Zapytanie i odp. do SIWZ

Znak: ZW. 271.2.1.2014

*Dotyczy: Zamówienia publicznego: Numer ogłoszenia: 22778-2014; data zamieszczenia: 20.01.2014r.
pn. „Modernizacja boiska piłkarskiego w Droszkowie”*

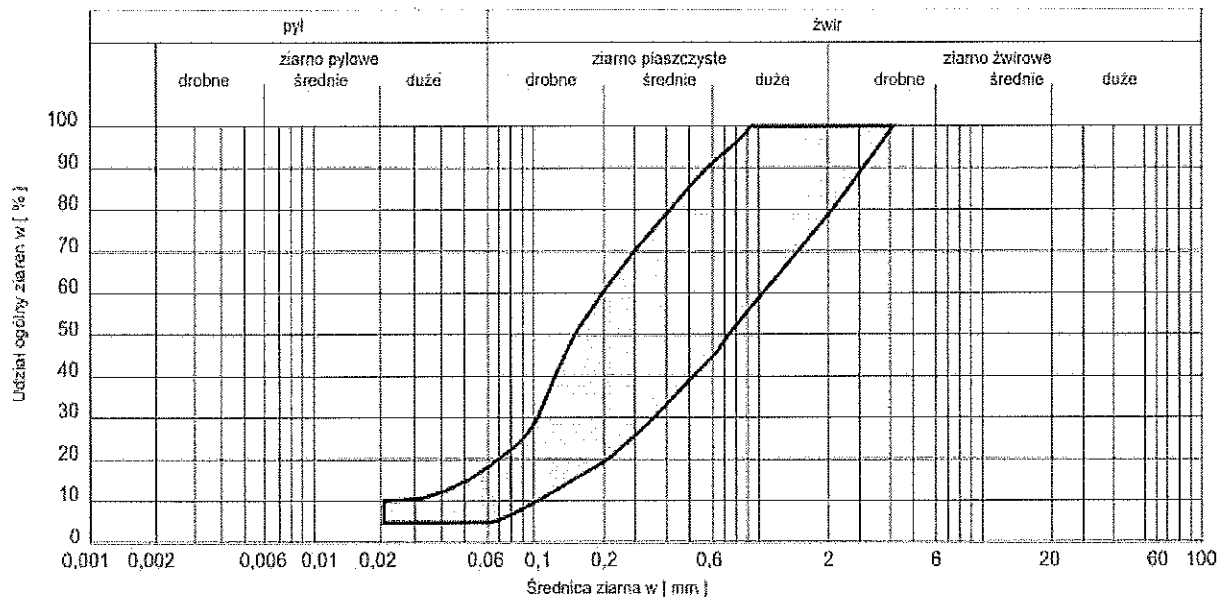
2. Według projektu budowlanego w pkt 4.3 Inwestor podaje zapis, o brzmieniu: „Podłoże powinno być przygotowane i mieścić się w krzywej uziarnienia”. Proszę o potwierdzenie, że Inwestorowi chodzi o krzywą uziarnienia podłoża według normy DIN 18035-4. Tym samym w pkt 5.1 roboty ziemne, Inwestor podaje optymalny skład granulometryczny i chemiczny ziemi urodzajnej, którą należy dostarczyć w celu wykonania nowej nawierzchni trawiastej. Informujemy, że przytoczona wyżej ziemia urodzajna nie mieści pod żadnym względem w krzywej uziarnienia podłoża. Użycie takiego komponentu spowoduje w bardzo krótkim czasie degradację murawy. Proszę o potwierdzenie czy Wykonawca w celu wykonania nowej nawierzchni trawiastej ma wykorzystać podaną wyżej ziemię urodzajną? czy ma użyć innych materiałów , które spowodują, uzyskanie krzywej uziarnienia według najwyższych standardów?

Ad. 2. Przy projektowanej modernizacji boiska piłkarskiego w Droszkowie należy przyjąć wytyczne normy DIN 1835-4 Boiska sportowe. W ofercie należy uwzględnić ziemię urodzajną o odpowiednich parametrach, umożliwiających zastosowanie jej na boisku jak warstwę wegetacyjną dla trawiastej nawierzchni boiska.

Skład granulometryczny mieszanki należy określić laboratoryjnie i musi zawierać się w przedziale określonym na poniższym rysunku:

Warstwę wegetacyjną należy wykonać na uprzednio przygotowanym gruncie rodzimym. Skład mieszanki należy określać indywidualnie. Warstwa ta nie może zawierać żadnych substancji szkodliwych dla roślin. Składniki gleby w mieszankach warstwy wegetacyjnej nie powinny być większe niż 30mm a przy powierzchni nie mogą przekraczać 20mm. Zaleca się, aby nie przekraczały 15mm, z uwagi na możliwość kontuzji sportowców a przy pielęgnacji niebezpieczeństwo uszkodzenia sprzętu. Podłoże powinno być przygotowane i mieścić się w krzywej uziarnienia. Udział ziaren wielkości 0,02 mm nie powinien przekraczać 10%. Największe ziarno może mieć nie więcej niż 32mm. Udział ziarna o wielkości 8-32mm nie powinien przekraczać 5%. Zaleca się używania materiałów nie zawierających ziaren powyżej 5mm.
